Chemnitz, 24. Oktober 2017

Ihr Zeichen: L42-0522/529/12

**Stellungnahme zum Vorhaben „Lebendige Luppe - Wiederherstellung  
ehemaliger Flussläufe der Luppe im Bereich der Burg- und Elster-  
Luppe-Aue“**

## 5.3. Hauptfließgewässer in Auensystem integrieren bzw. LL als Hauptgewässer entwickeln

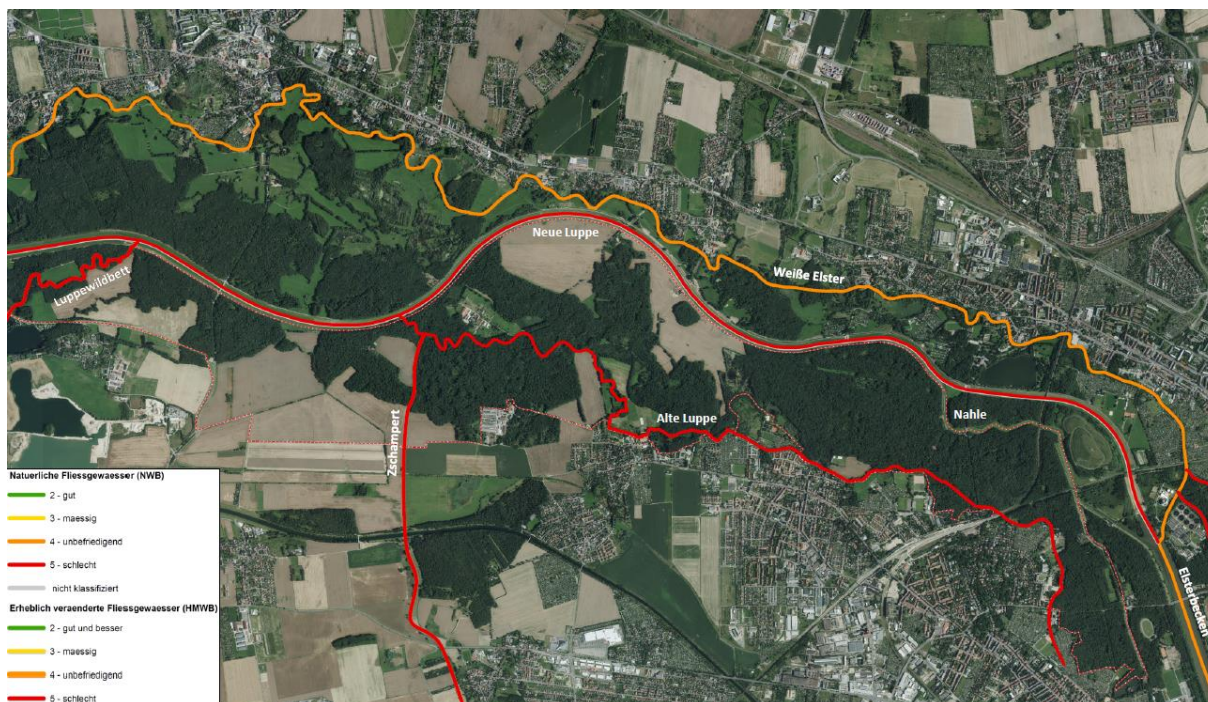
Wurde untersucht, ob die umfassende Einbeziehung von Alter Luppe oder Neuer Luppe für die optimale Projektzielerreichung nutzbar wäre?

Wurde eine Entwicklung der LL als Hauptgewässer geprüft, als tatsächlich „lebendiger Fluss“?

#### 5.5 Leitbild der Gewässer- und Auenentwicklung

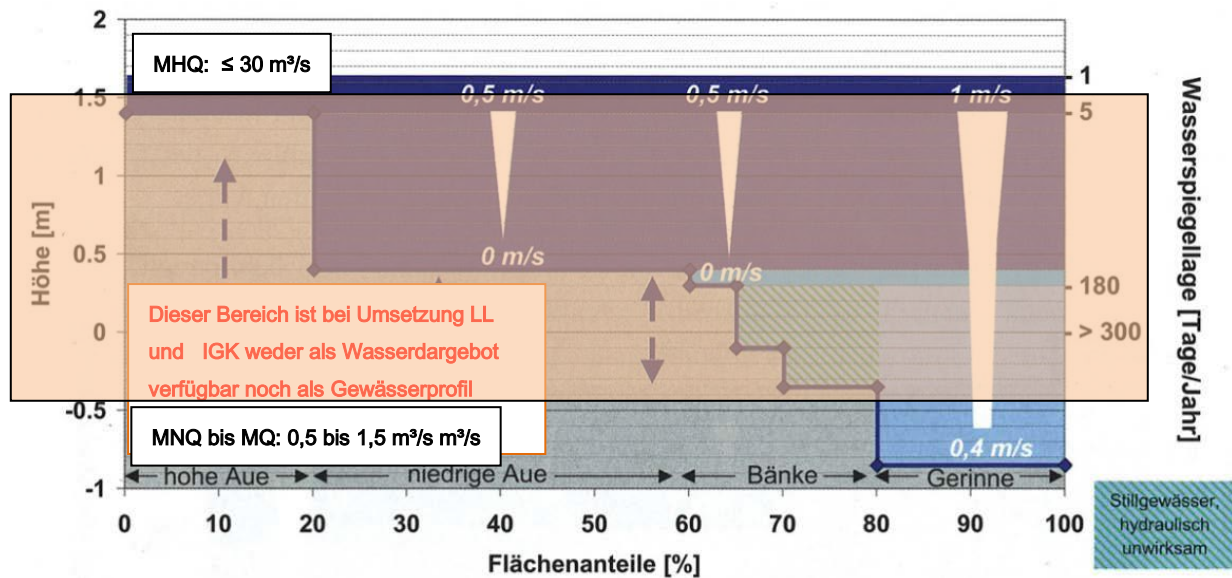
Nur weil in der aktuellen Steuerung und im integrierten Gewässerkonzept (IGK) für den Südteil (südlich der Deiche der Neuen Luppe) der Elster-Luppe-Aue wenig Wasser da bzw. vorgesehen ist, wird ein kleiner Bach anstelle eines Flusses gebaut, und damit das eingeschränkte Gewässerleitbild (Typ 19 „kleines Niedergewässer“ anstatt Typ 17 „kiesgeprägter Tieflandfluss“) begründet. Die Ausbildung der LL als Hauptgewässer mit entsprechendem Profil und Wassermengen wäre die Voraussetzung für die auentypische laterale Vernetzung vorhandener Rinnen und Strukturen. Bereits eine andere Steuerung würde die erforderliche Wassermenge ermöglichen.

Wir sehen keinen Sinn darin, in einem als bundesweit vorbildlichen Projekt ein Gewässer zu gestalten, das infolge der im Projekt selbst gesetzten hydrologischen Rahmenbedingungen keine Gestaltungskraft erlangen kann. Auen-Renaturierung bewirkt sowohl eine eigendynamische gestaltliche Entwicklung der Gerinne-Strukturen als auch der Gestalt in der überfluteten Aue, oder die Maßnahmen verdienen diese Bezeichnung nicht.

Wie kann eine Oberflächen- und Grundwasserdynamik entstehen, wenn nur ein Bruchteil (<10%) des natürlichen Wasserdargebotes in die Aue gelangt, unterjährige dynamische Zuflüsse komplett fehlen und die Hochwasser in Intensität, Dauer und Häufigkeit eng begrenzt sind?

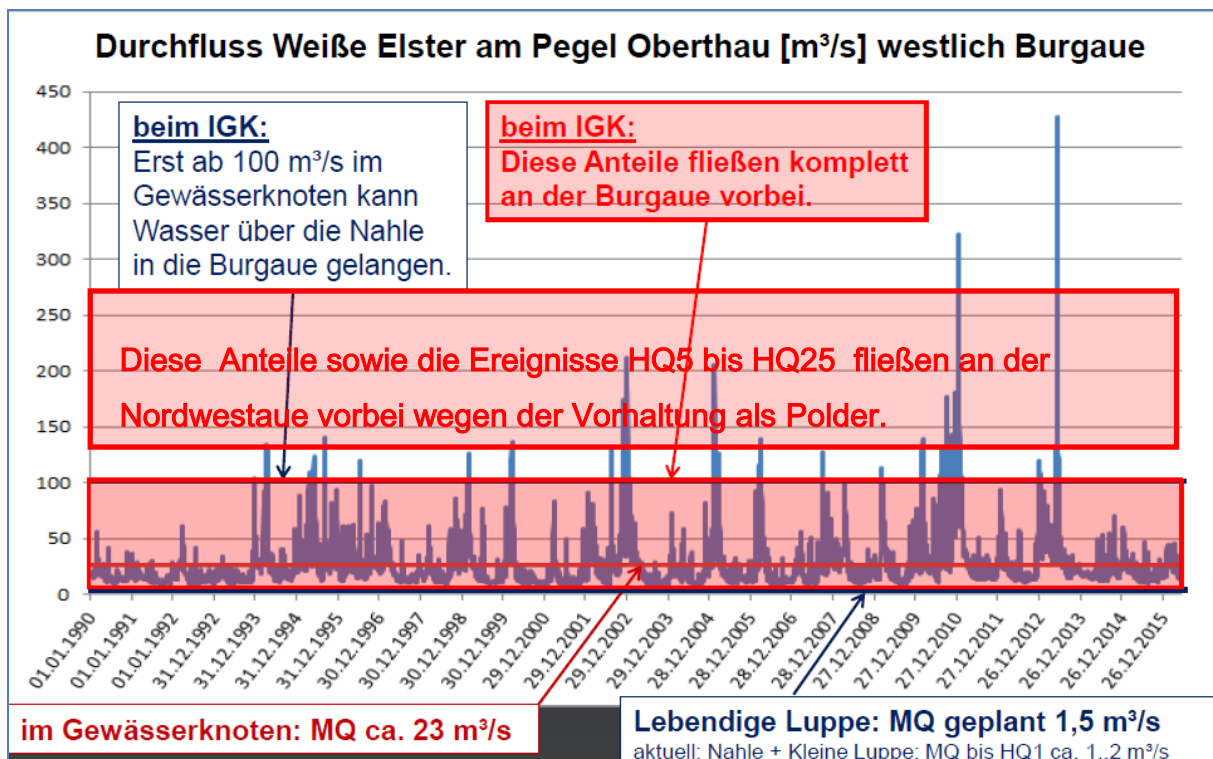
Die Hochwasserabflüsse sind infolge der Flussregulierungen am Oberlauf schnell auflaufend und von kurzer Dauer. Um sich der historischen Überflutungsdauer anzunähern, müssen auch unterjährige Ereignisse flächenwirksam sein. Sie sind der Natur einer Aue entsprechend gestalterisch an den Gerinnen und auf der Fläche wirksam und für das Ökosystem wesentlich. Unterjährige Ereignisse dürfen daher nicht ausgeschlossen werden, wie das die derzeitige Planung vorsieht. Ergänzend sei angemerkt, dass fließende Hochwasser auentypisch sind und Stauphasen nur kurzfristig und kleinräumig auftreten.

Gebietsbedingt und durch vorhergehende Regulierungseingriffe sind Niedrigwasser- resp. Trockenzeiten ohnedies überrepräsentiert. Deshalb sollte der Fokus des LL-Vorhabens auf der maximalen Hochwasserzufuhr liegen. Von ihm geht keine Gefahr für die Bevölkerung aus.
